PROGETTISTA		COMMESSA NQ/R23350	CODICE TECNICO -
	LOCALITÀ	ALTO TIRRENO		<b>REL-VDO-E-11012</b>
	PROGETTO	FSRU Alto Tirreno e Collegamento alla Rete Nazionale Gasdotti		Fg. 1 di 13

**ISTANZA PER IL RILASCIO DELL'AUTORIZZAZIONE ALLA COSTRUZIONE E ALL'ESERCIZIO DELL'OPERA FSRU ALTO TIRRENO E COLLEGAMENTO ALLA RETE NAZIONALE GASDOTTI**

**RICHIESTA DI INTEGRAZIONI**

**COMUNE di CARCARE**  
**(Prot. N. 10606 del 24.08.2023)**

Figura 3.5.1: Stralcio cartografico "Zone acustiche omogenee Comune di Carcare"

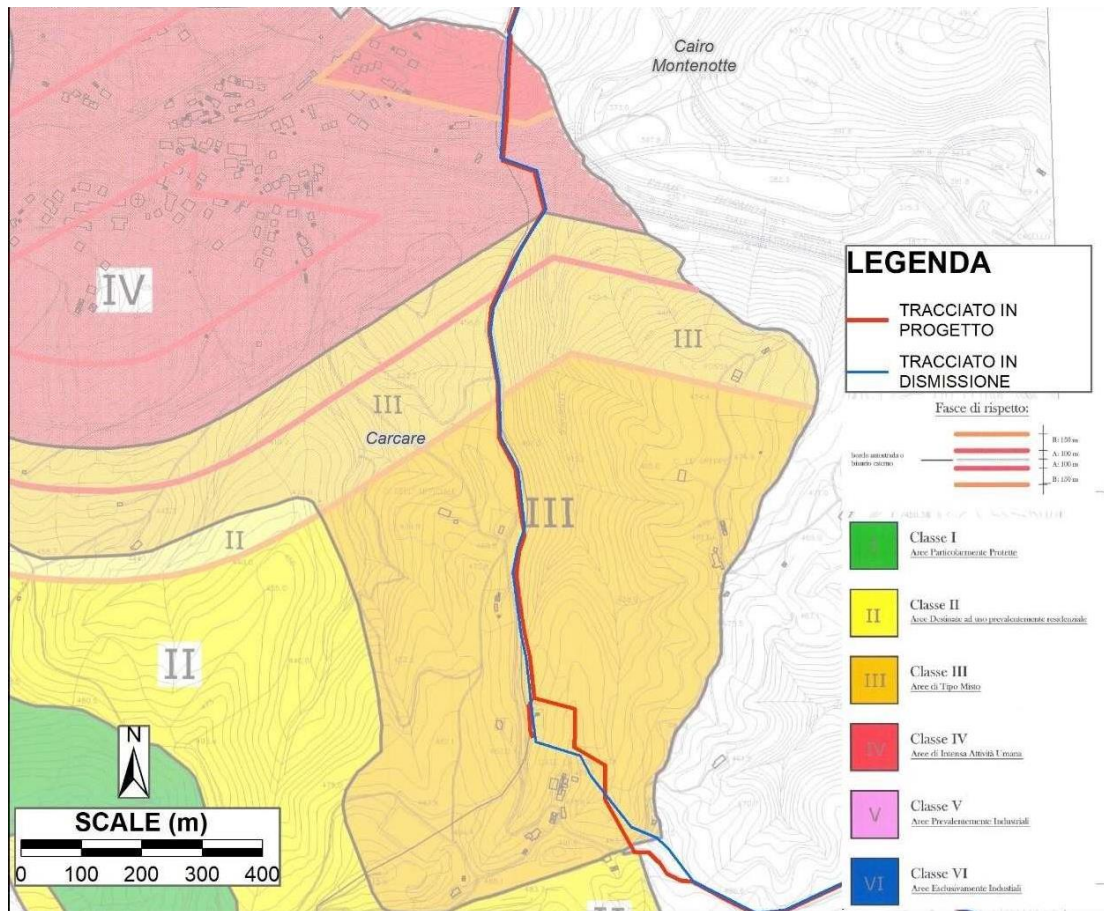
- 2.5 *Nell'elaborato REL-AMB-E-0004 Studio modellistico di impatto acustico sono riportati dati di rilievi fonometrici con relativo studio previsionale di impatto acustico riferiti solo agli interventi da realizzarsi in Comune di Quiliano, si chiede di produrre relazione di valutazione di impatto acustico per la realizzazione delle opere previste in Carcare, al fine di verificare se sia necessario rilasciare autorizzazione di deroga acustica. Si chiede altresì di produrre studio previsionale di impatto acustico relativo alla situazione post-operam, per verificare se i valori di emissione/immissione sonori rispettano i limiti stabiliti dal piano comunale di zonizzazione acustica, o nel caso contrario se sia prevista una variante al piano a carico del soggetto proponente, e se il limite di differenziale rispetta i valori imposti dalla normativa vigente.*

Il Comune di Carcare è dotato di zonizzazione acustica comunale ai sensi della L.R. n. 12 del 20 Marzo 1998.

L'ultimo aggiornamento della classificazione acustica comunale risale al Novembre 2016.

Dall'analisi dello stralcio cartografico della zonizzazione acustica, della cartografia comunale, emerge che gli interventi di posa della condotta ricadono prevalentemente nelle classi acustiche III.
